RESOLUCIÓN

POR MEDIO DE LA CUAL SE APRUEBA UNA OBRA DE CAPTACIÓN Y CONTROL DE CAUDAL Y SE ADOPTAN OTRAS DETERMINACIONES

EL SUBDIRECTOR GENERAL DE SERVICIO AL CLIENTE DE LA CORPORACIÓN AUTÓNOMA REGIONAL DE LAS CUENCAS DE LOS RÍOS NEGRO Y NARE, "CORNARE",

ANTECEDENTES DE LA CONCESIÓN DE AGUAS: Expediente 051480239263

Observaciones durante la visita:

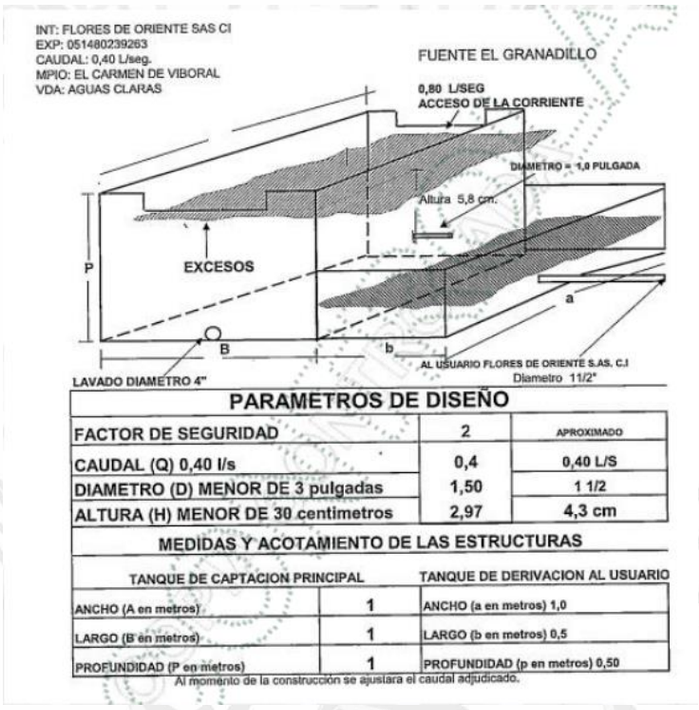
El equipo de control y seguimiento de CORNARE, realiza una visita de inspección ocular con el propósito de aprobar la obra de captación y control de caudal en campo para la fuente El Granadillo. El caudal otorgado de este punto es de 0,4 L/s (inferior a 1,0 L/s) donde los diseños y memorias de cálculo no son sujeto de aprobación mediante acto administrativo, motivo por el cual se procedió a verificar en campo su diseño y debido funcionamiento que garantice la derivación del caudal otorgado.

El diseño propuesto consiste en una caja en mampostería con medidas 0.60x0.60x0.60 m (útiles) con un vertedero de entrada, en el cual se capta el agua por medio de una derivación de la fuente el Granadillo. En campo se observó que dicha derivación es realizada desde la fuente principal en una longitud de aproximadamente 4 metros y dicha derivación ingresa a la obra propuesta en mampostería.

La obra implementada además cuenta con dos tubos de excesos de 4” cada uno, devolviendo el caudal sobrante a la fuente El Granadillo y finalmente un tubo de 1” que conduce el caudal autorizado al usuario. Este último tubo almacena el agua en un estanque de succión donde la empresa realizara el bombeo para ser aprovechado en las actividades de riego y doméstico, acorde a lo autorizado.

Durante la visita de verificación realizada el día 01 de septiembre, se evidenció que la obra descrita ya se encuentra construida y en funcionamiento, por lo que se procedió realizar los respectivos aforos volumétricos, con el propósito de validar su adecuado funcionamiento y cumplimiento frente al caudal autorizado de 0,4 L/s.

que su captación actual promedia 0,42 L/s, caudal que se admite dentro del margen de error, similar al otorgado por CORNARE.

Por lo anterior, y teniendo en cuenta que la obra implementada permite controlar la captación y retornar a la fuente el caudal sobrante, así como que el aforo realizado evidenció una derivación promedio similar al caudal autorizado, se considera procedente **aprobar la obra de captación y control de caudal implementada por la sociedad SUNSHINE BOUQUET S.A.S. sobre la quebrada El Granadillo**, en cumplimiento de lo establecido en la Resolución RE-00902-2022 del 2 de marzo de 2022, cuyos derechos y obligaciones fueron cedidos mediante la Resolución RE-02300-2026 del 6 de julio de 2026, de conformidad con las conclusiones y recomendaciones del Informe Técnico IT-05554-2026 del 14 de septiembre de 2026.
